FORMATO INFORME DE COMISIÓN / DESPLAZAMIENTO					
Naturaleza del proceso:	**Apoyo**	**Código:**	**GFIF12**	**Versión:**	**01**

Realizar el acompañamiento técnico de parte del Ministerio de Salud y Protección Social a la Entidad Territorial, con el fin de realizar la revisión estructural del Hospital Sagrado Corazón de Jesús.

Edificio 1:
De acuerdo con la información suministrada por la Gerencia del Hospital, el Edificio 1 (colapso de la cubierta) fue construido a mediados del siglo XX, lo cual da cuenta que sus diseños no están amparados por la NRS98 o la NSR10. El sistema de resistencia sísmica se compone de mampostería confinada.

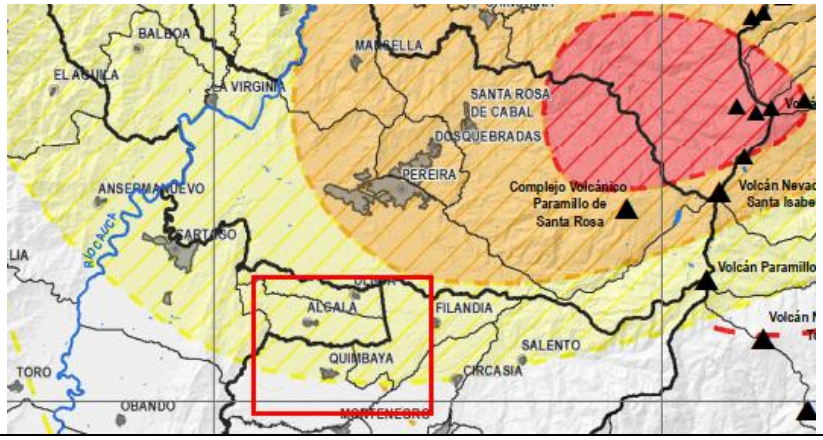
El día 5 de abril de 2024 se recibe solicitud de acompañamiento técnico para la revisión de la cubierta del Hospital Sagrado Corazón de Jesús, la cual sufrió colapso parcial, como se evidencia en la siguiente fotografía suministrada por la Gerencia de la E.S.E.:

La inspección evidenció daños significativos en la estructura de soporte de la cubierta de la edificación, la cual se compone de vigas de madera de diferentes materiales y dimensiones.

La cubierta de este edificio es de teja de barro. Los materiales de soporte han sufrido un deterioro producto de la humedad y la acción de agentes patógenos que amenazan el colapso total.

El sistema se apoya sobre madera superpuesta a las vigas aéreas con un alto deterioro, lo cual evidencia que ha perdido su capacidad de trasmitir esfuerzos a los muros confinados. Asimismo, los aleros presentan afectaciones que ponen en riesgo su propia estabilidad y la circulación del personal ante la caída de material.

• Edificio 1: Retirar las tejas de barro de las áreas susceptibles de colapso. No retirar la estructura de soporte de la cubierta. Deshabilitar el ingreso a las mismas.
